(仮称)宗谷岬風力発電事業 更新計画  
環境影響評価方法書

補足説明資料

令和2年4月

株式会社ユーラスエナジーホールディングス

図 3-1  
水質調査地点と集水域

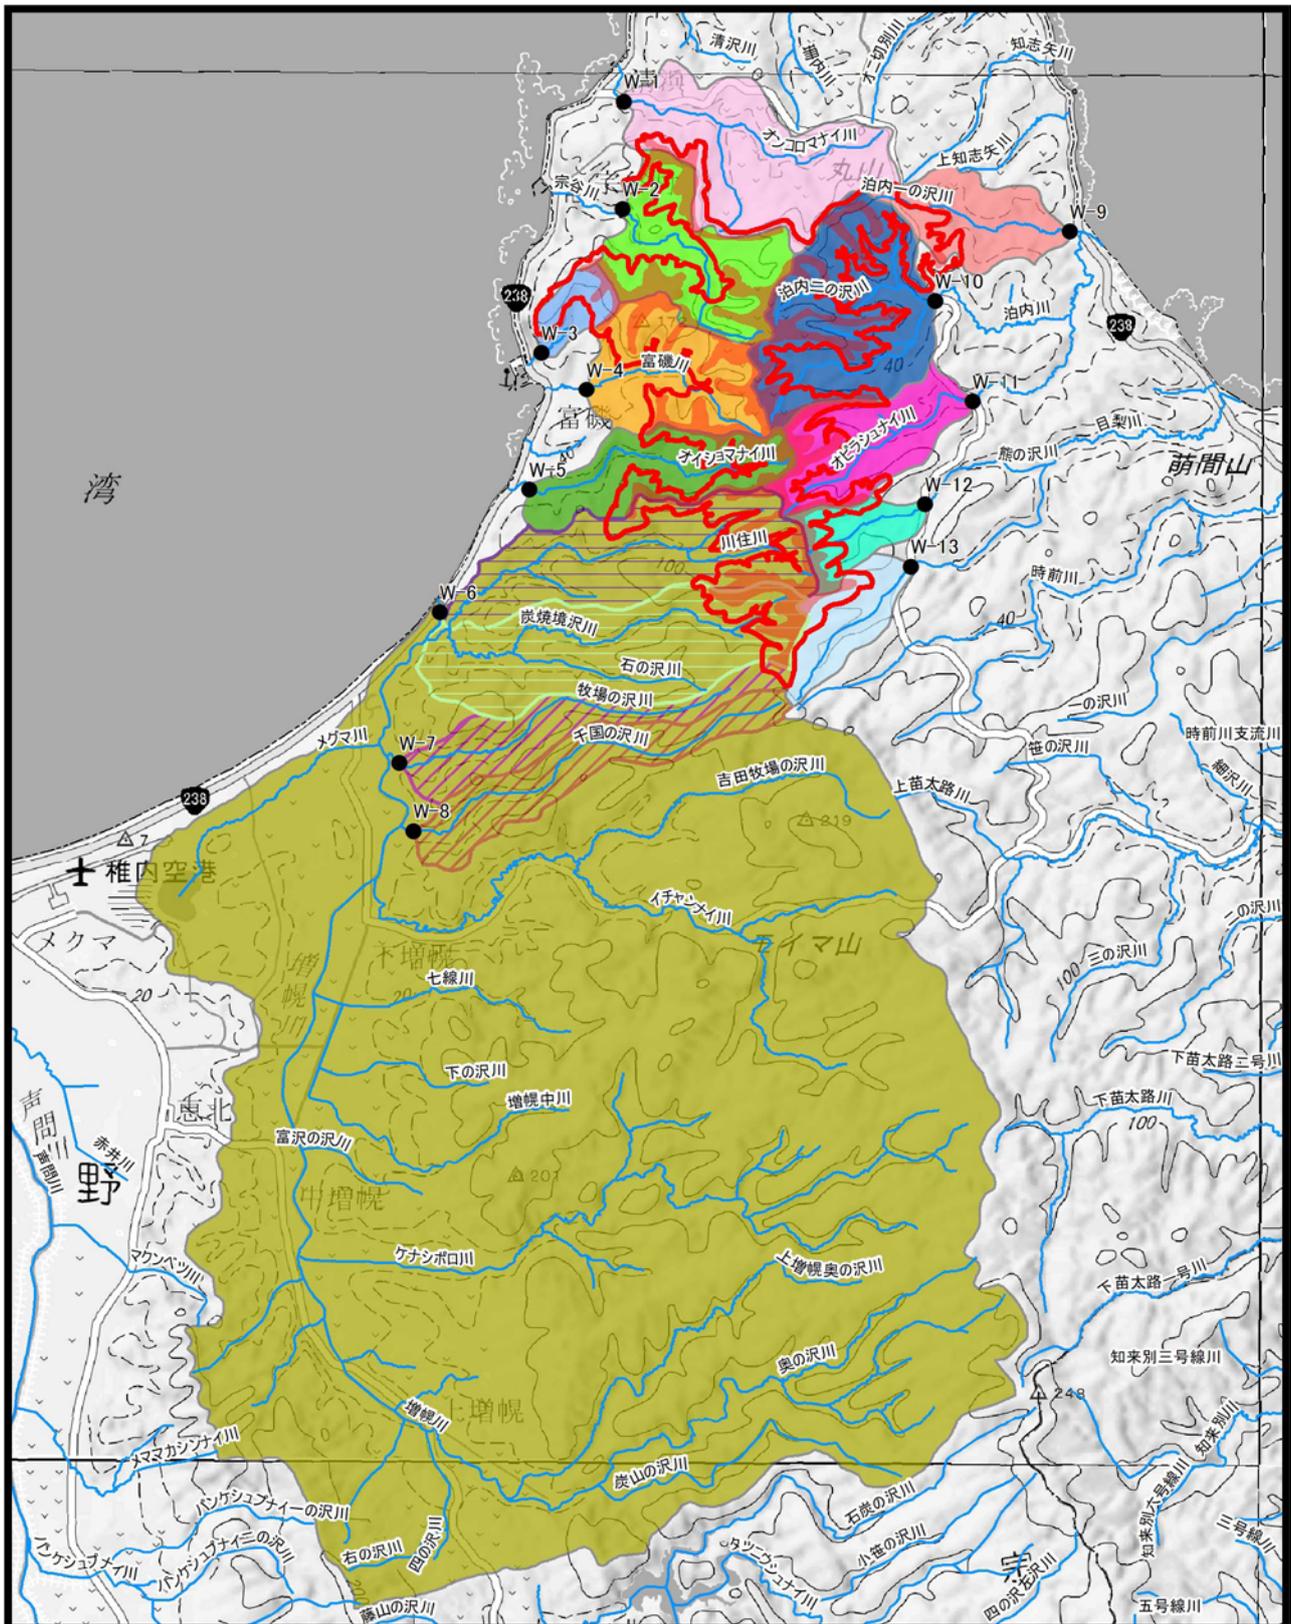
集水域の分かる図を示す。

水質の調査地点と集水域の位置関係をお示しいたします。（図 3-1）

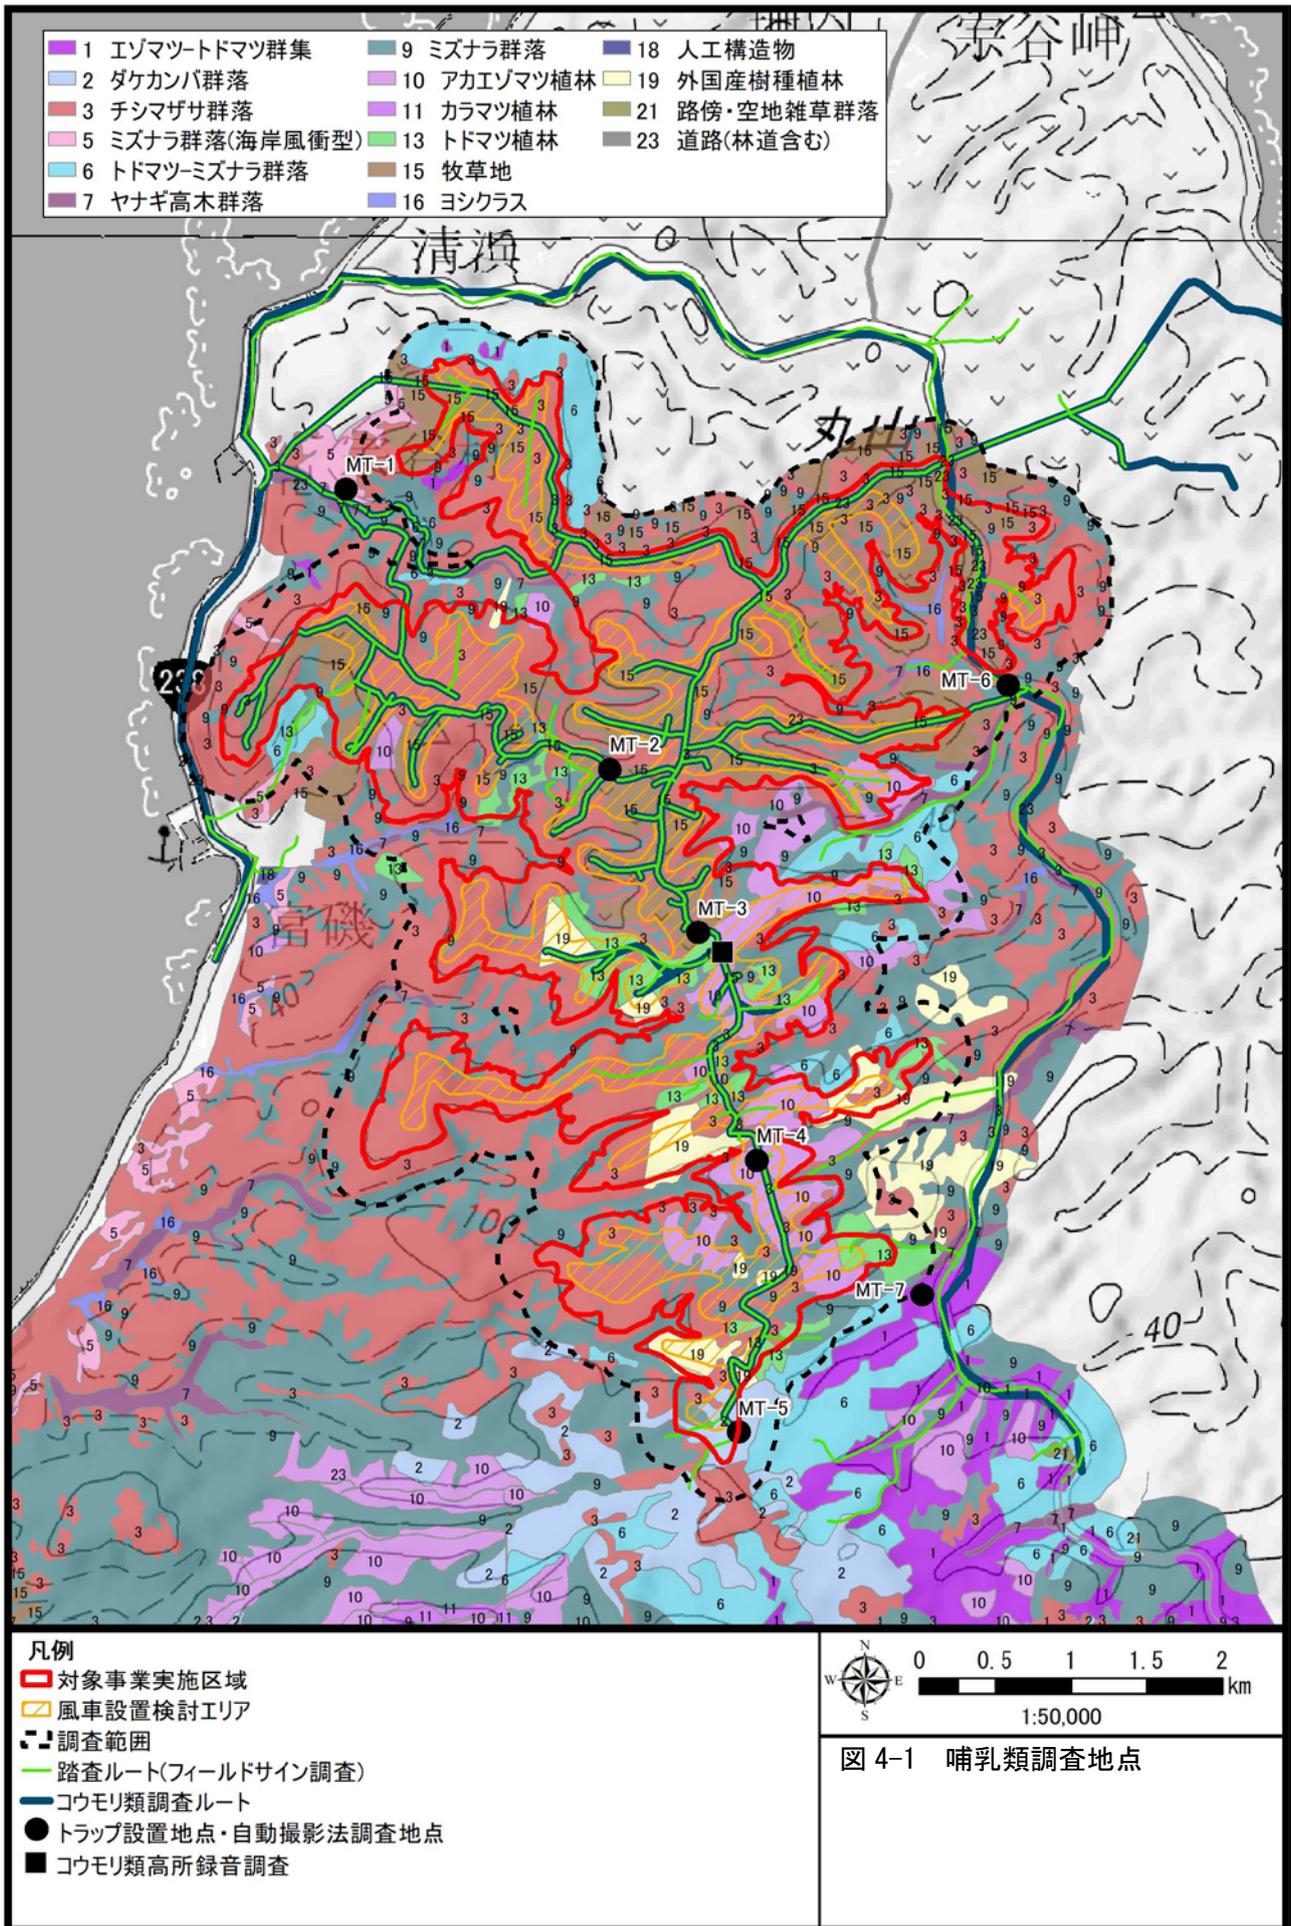
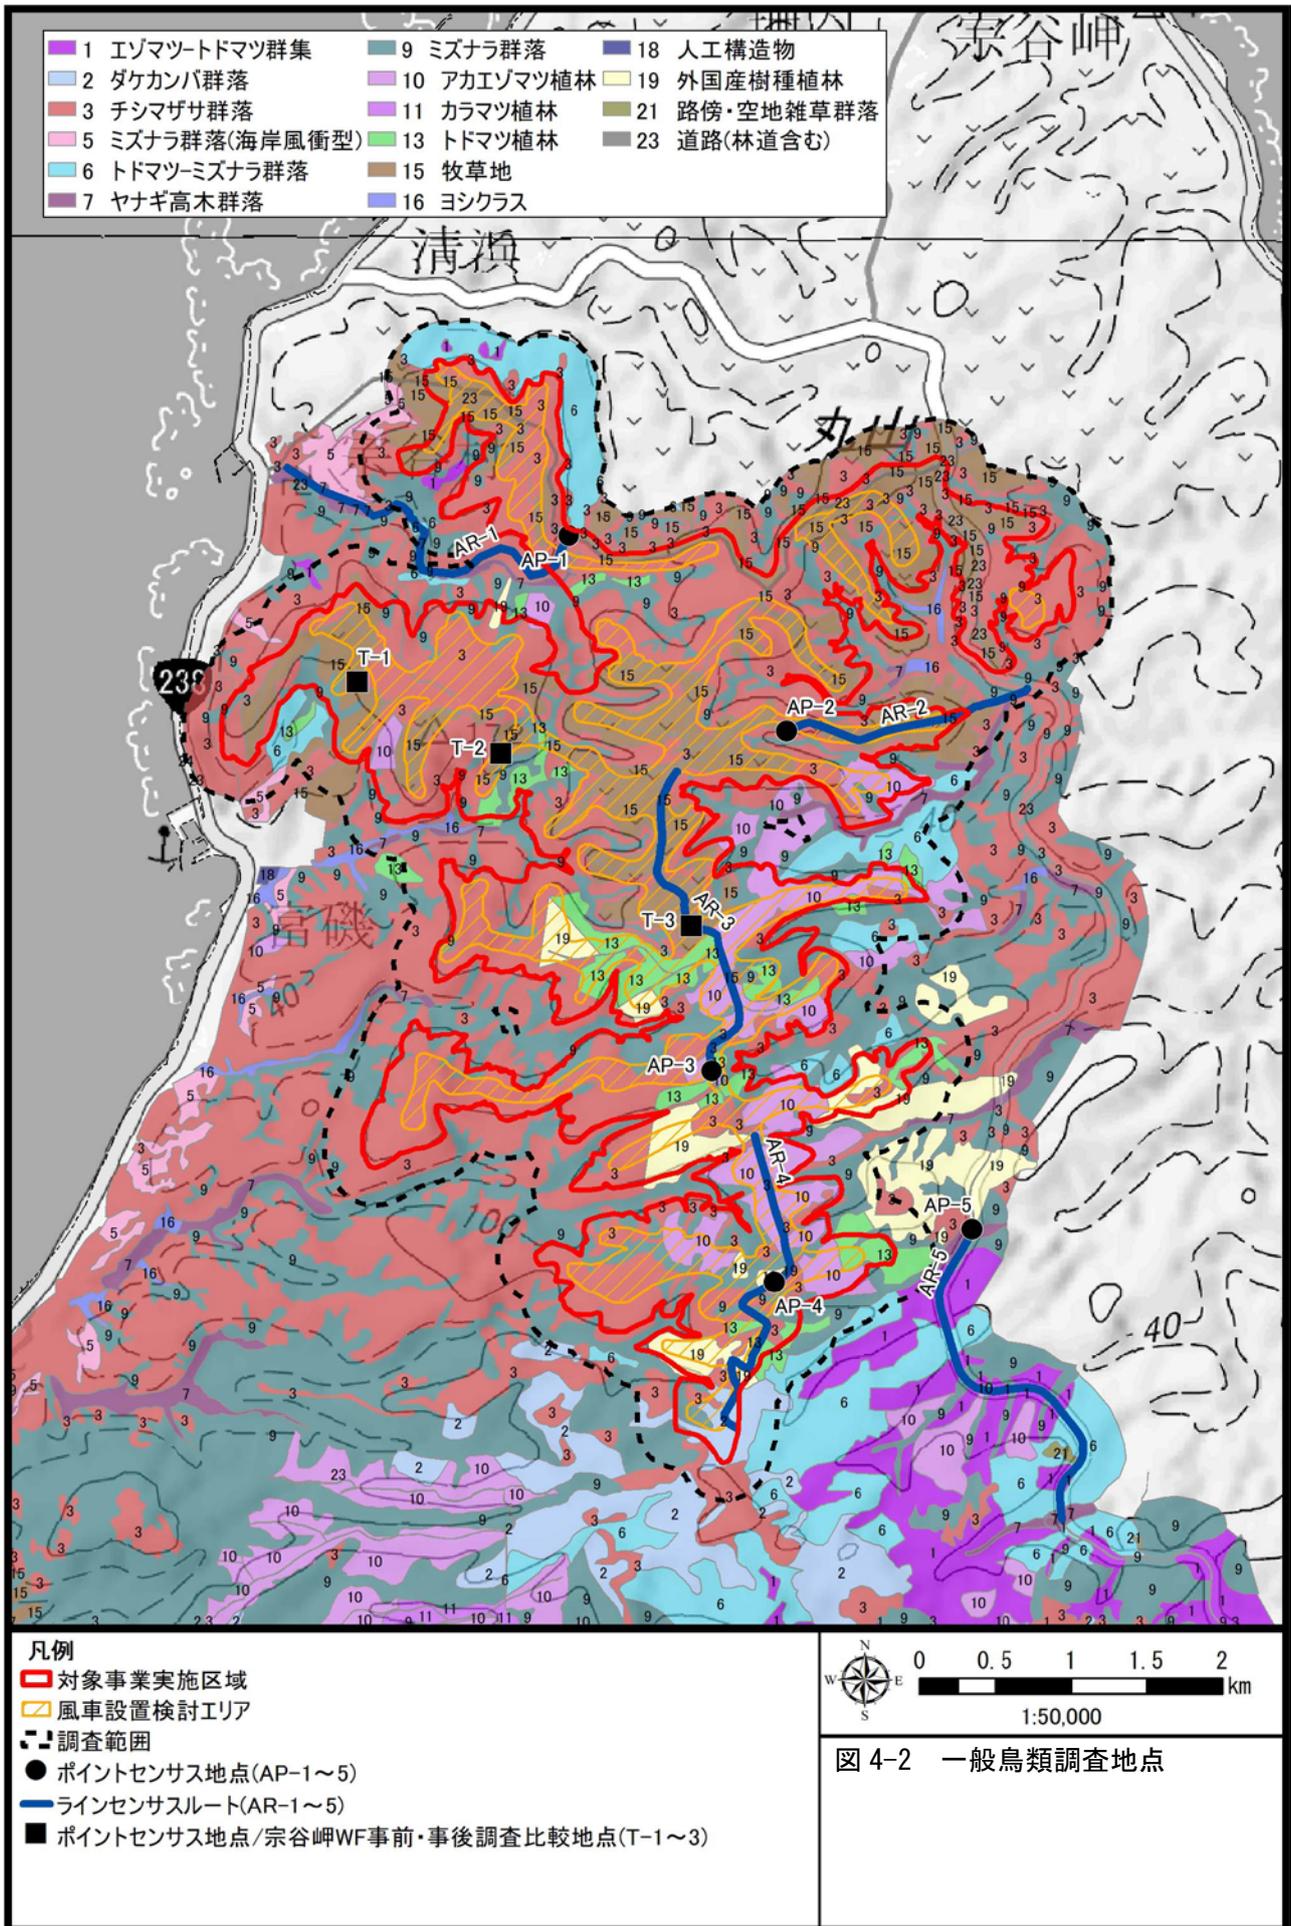
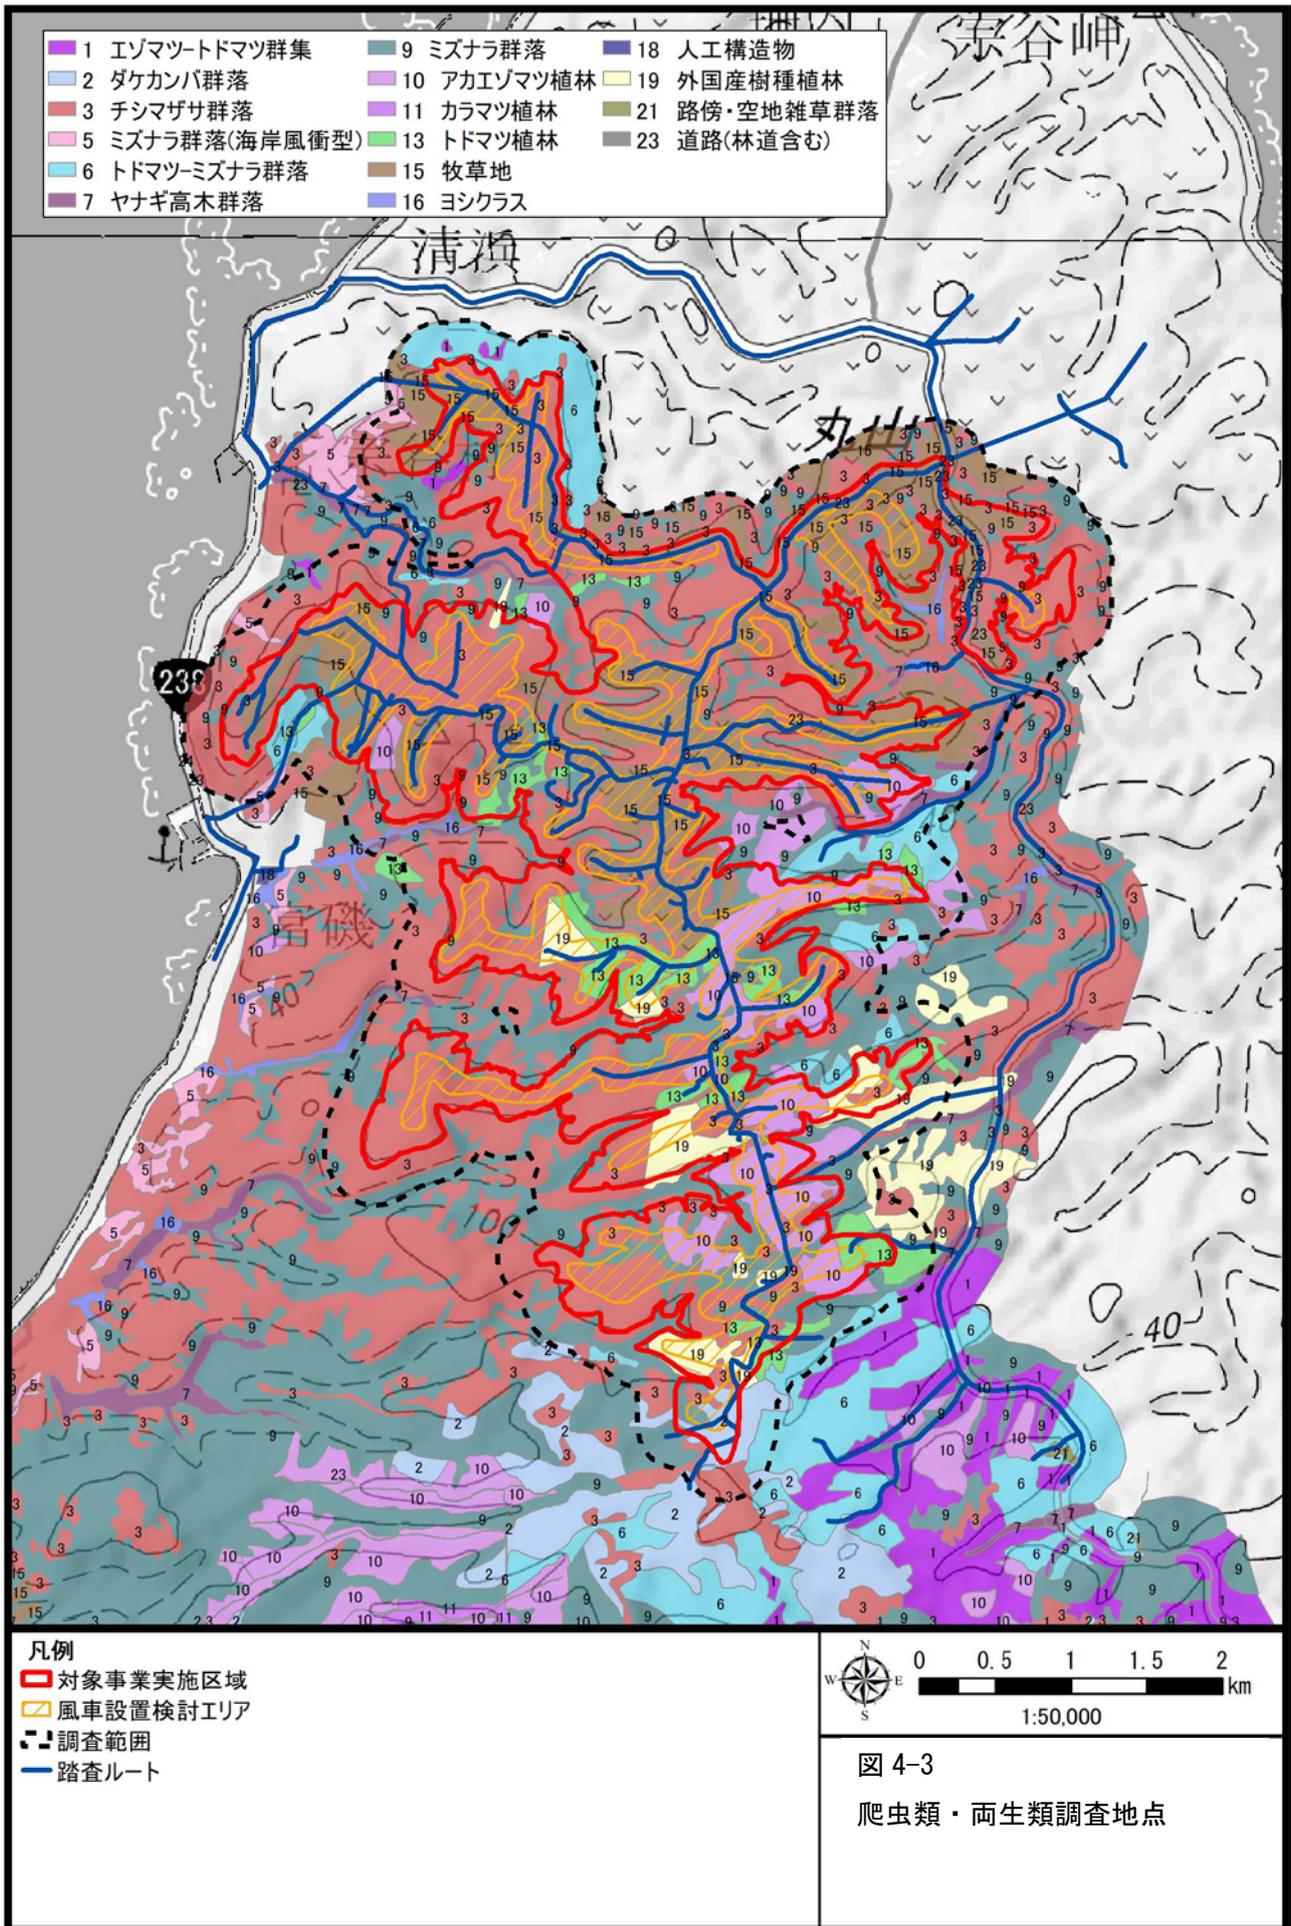
植生図を示す。

動植物の調査地点と植生図の位置関係をお示しいたします。(図 4-1～図 4-5)
